# CAAC 适 航 指 令

编号: CAD2014-A320-26R2

一. 标题: 氧气 - 乘客化学氧气产生器 - 更换

图1 - 日期标识位置(格式为MM-YY)

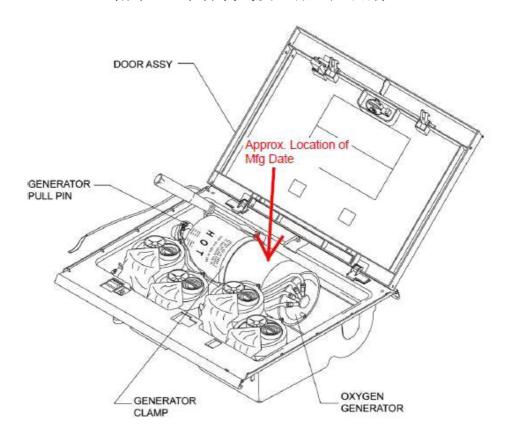
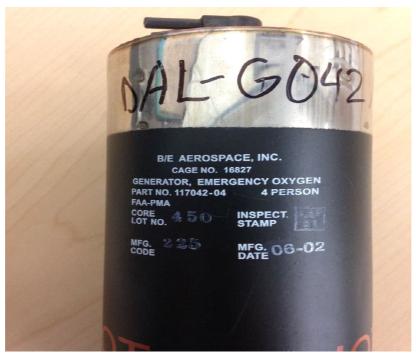
- 2. 除非已经完成,应在规定时间内采取以下措施:
- 2.1在本指令表1要求的完成时间(依适用)内,按照Airbus AOT A35N006-14的说明,识别件号P/N在本指令表1中的每个乘客氧气发生器的生产日期(生产日期标识位置见本指令附录1)。
